COMPRA PRIVADA FFM/ICESP 1278/2020

CONCORRÊNCIA – PROCESSO DE COMPRA FFM/ICESP RS Nº 1628

CIRCULAR Nº 01

DUVIDAS TÉCNICAS E RESPOSTAS e ATUALIZAÇÃO DE PROJETO

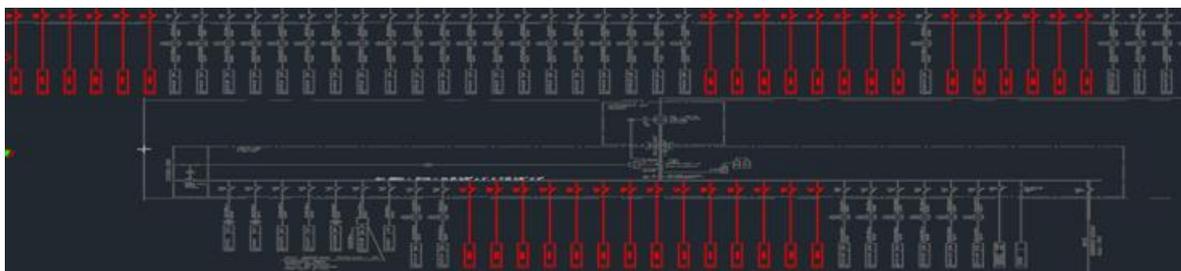
- 10- PARA INSTALAÇÃO DOS NOVOS DISJUNTORES ABAIXO, PRECISAMOS CONSIDERAR ADEQUAÇÃO DOS BARRAMENTOS EXISTENTES?

R: Caso seja necessário, deverá ser considerado.
